Ersatzneubau der alten Levensauer Hochbrücke und Ausbau des Nord-Ostsee-Kanals NOK-Km 93,2 – 94,2

Artenschutzrechtliche Bewertung der Sicherungsmaßnahmen
am Widerlager Süd

Stand: März 2015

Abb. 2: Äußere Auflage auf dem Gewölbe des Widerlagers Süd vor und nach dem geplanten Umbau der Levensauer Hochbrücke (aus TGP 2015).

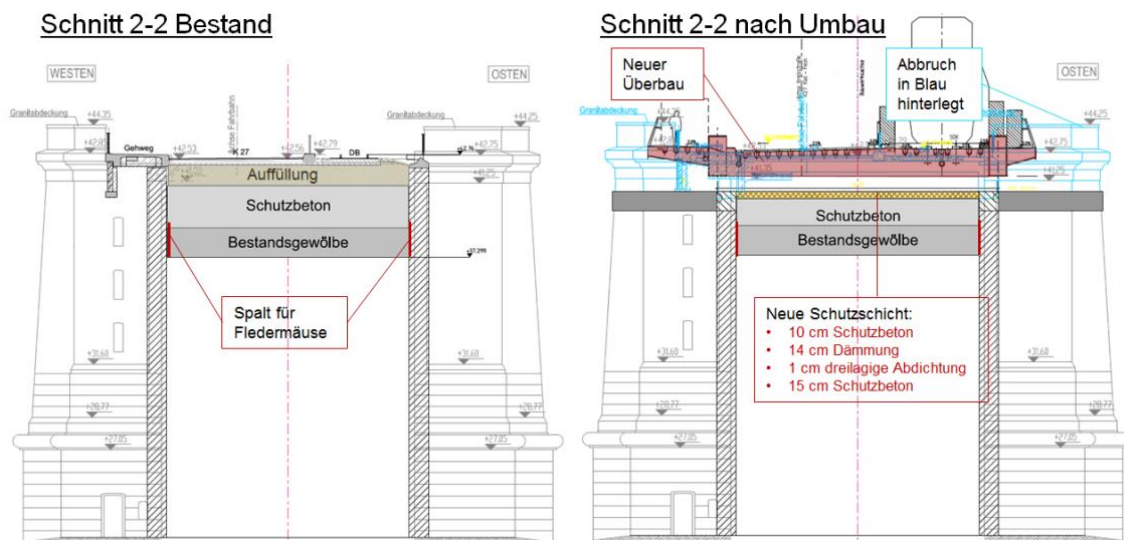
Die beim Neubau des Brückenbauwerks veränderte Gewölbeauflage (= Auffüllung zwischen Gewölbe und Straßenbelag), die das Eindringen von Niederschlagswasser verhindern und die thermische Stabilität für die Fledermäuse in den Gewölbespalten sichern soll, ist in der im Erläuterungsbericht dargestellten technischen Ausführung funktional wirksam und artenschutzrechtlich unbedenklich.
